－ 改善箇所説明図 －

低圧燃料ラインパイプ

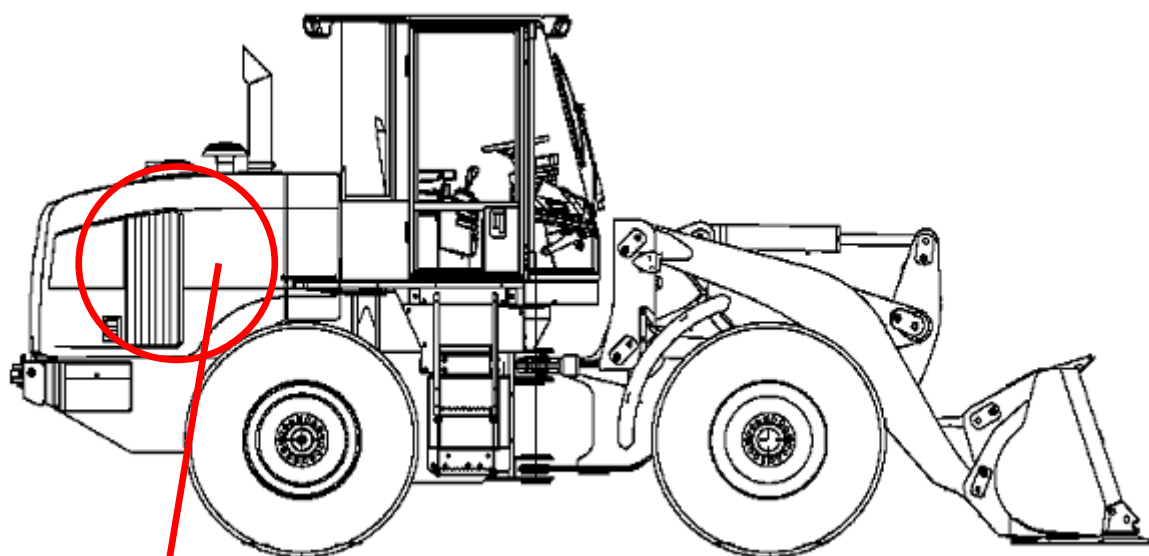
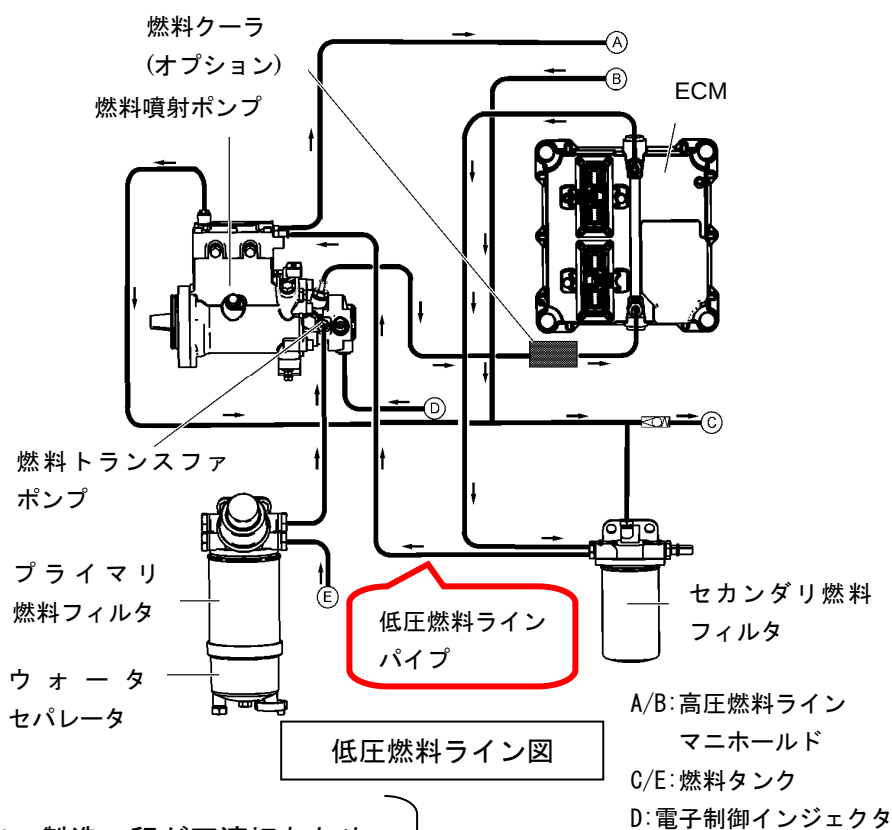
基準不適合発生箇所

ショベルローダの低圧燃料パイプにおいて、製造工程が不適切なため、腐食しやすいものがある。そのため、そのままの状態で使用を続けると、腐食により発生した異物が燃料噴射装置に噛み込むことで適正な燃料噴射ができなくなり、エンジンが出力低下ないしは始動困難となるおそれがある。

□は交換する部品を示す。

全車両、当該低圧燃料パイプを良品に交換するとともに、インジェクタからの燃料戻り量を点検し、規定以上の戻りが生じた場合はインジェクタ、高圧燃料パイプおよび燃料プレッシャセンサー等を新品に交換する。
